VISAGINO SAVIVALDYBĖS ADMINISTRACIJA

DĖL GAUTŲ KLAUSIMŲ NAGRINĖJIMO IR PASIŪLYMŲ PATEIKIMO TERMINO PRATĖSIMO

Nuolatinė Visagino savivaldybės administracijos viešųjų pirkimų komisija (toliau – Komisija) vykdo supaprastintą atvirą konkursą „VšĮ Visagino sporto ir rekreacijos centro sporto komplekso (Parko g. 2A) akrobatikos salės kapitalinio remonto darbų pirkimas“, pirkimo ID 2504472 (toliau – Konkursas). Centrinės viešųjų pirkimų informacinės sistemos priemonėmis (toliau – CVP IS) Komisija gavo suinteresuotų Konkursu tiekėjų klausimus ir teikia atsakymus:

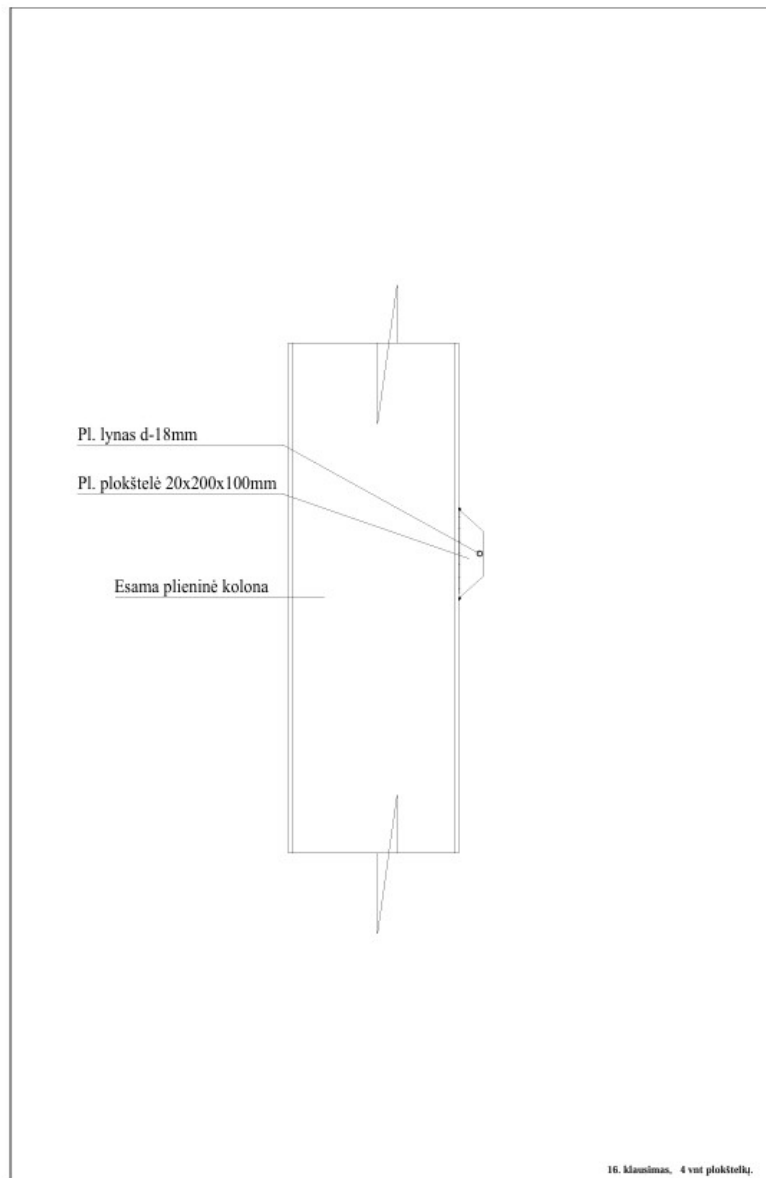
15. Klausimas (tekstas netaisytas). Į projekto architektūrinės dalies medžiagų kiekių žiniaraščius nėra įtraukti demontuojamų medžiagų kiekiai, (ypač kas liečia nuo stogo nuardomas medžiagas). Prašome pateikti visų demontuojamų medžiagų kiekius, kuriuos reikalinga priduoti atliekų tvarkytojams.

III etapas

Stogo lietaus nuotekų surinkimo įlajų ardymas 4 vnt.;

Bituminės dangos demontavimas 655 kv. m;

Dalies akmens vatos demontavimas įrengiant naujas lietaus nuvedimo sistemos- 6 kub.m.

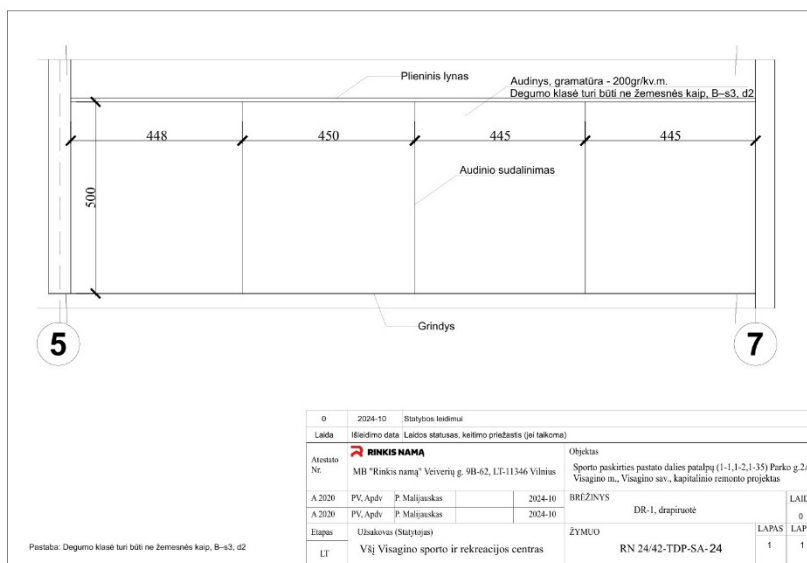
18. Klausimas (*tekstas netaisytas*). Prašome pateikti žemiau surašytų gaminių išsamias technines specifikacijas, brėžinius, konstrukcijas, gamintojus:

1. mobilios tribūnos (SA-23);
2. mobili siena (MS-1, SA-24, TS-34);

2. *Mobili siena (MS-1, SA-24, TS-34)*. Gaminio išsamios techninės specifikacija, brėžiniai, konstrukcija pateikta SA dalyje, puslapis 58 (brėžinio žymuo RN 24/42-TDP-SA 24).

Mobili siena (MS-1) susideda iš šešių dalių nuo 5,77 iki 6,00 m. pločio (2 po 5,77 m., 2 – 5,90 m., 2 – 6,00 m.). Veikimo principas – stumdoma rankiniu būdu. Mobilios sienos audinys turi būti vientisas (suklijuotas). Atskiros dalys sustumiamos į vieną vietą arba išskleidžiamos. Viršuje tvirtinamas lynas, kurio diametras 18 cm, apačioje laisva.

Mobili siena (MS-1) susideda iš šešių dalių;

Mobili siena (MS-1) valdomos mechaniniu-rankiniu būdu;

Tvirtinimas - kabinamas ant lyno;

Svoris: 200/400 gr/kv.m.

4. *Mobili drapiruotė (DR-1)*. Priedama DR-1, drapiruotės schema (RN 24/42-TDP-SA 24).

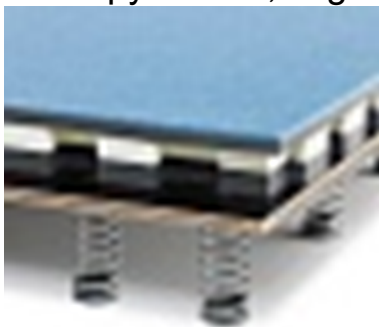
20. Klausimas (tekstas netaisytas). Dėl mobilios drapiruotės, plotas – 80 m². Prašome parašyti matmenis (sudrapiruoto gaminio, išskleisto gaminio). Koks numatytas valdymas. Jei valdymas varikliu, tuomet turėtų būti numatytas elektros laidų tiesimas. Koks audinys (degus, nedegus, vandeniui atsparus, audinio sudėtis, gramatūra). Koks gaminio modelis (kiek dalių, koks klostavimas, atidaryta/ uždaryta pozicijos kur sustumiamos dalys). Ar numatytas tvirtinimo balkis (šveleris, profilis), kiek bėgelių.

Mobili drapiruotė susideda iš keturių dalių po 4,48 m, 4,50 m, 4,45 m, 4,45 m. Veikimo principas – stumdoma rankiniu būdu. Mobilios drapiruotės audinys turi būti vientisas (suklijuotas). Atskiros dalys sustumiamos į vieną vietą arba išskleidžiamos. Viršuje tvirtinamas lynas, kurio diametras 18 cm, apačioje laisva.

Mobili pertvara susideda iš keturių dalių;

Mobilios pertvaros valdomos mechaniniu-rankiniu būdu;

Tvirtinimas - kabinamas ant lino;

Svoris: 200/400 gr/kv.m.

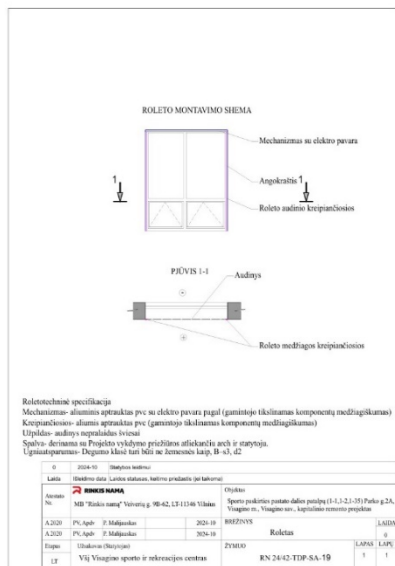
26. Klausimas (*tekstas netaisytas*). Prašome pateikti mobilios pertvaros Technines specifikacijas.

Atsakymas: Mobili pertvara (MS - 1) turi atitikti šiuos parametrus:

Medžiagiškumas - PVC su audiniu;

Spalva – pilka;

ugnia-atsparumas - degumo klasė turi būti ne žemesnės kaip, B–s3, d2;

Mobili pertvara (MS - 1) susideda iš dviejų dalių;

Mobilios pertvaros (MS - 1) valdomos mechaniniu-rankiniu būdu;

Tvirtinimas - kabinamas ant lyno;
Svoris:200 gr/kv.m.
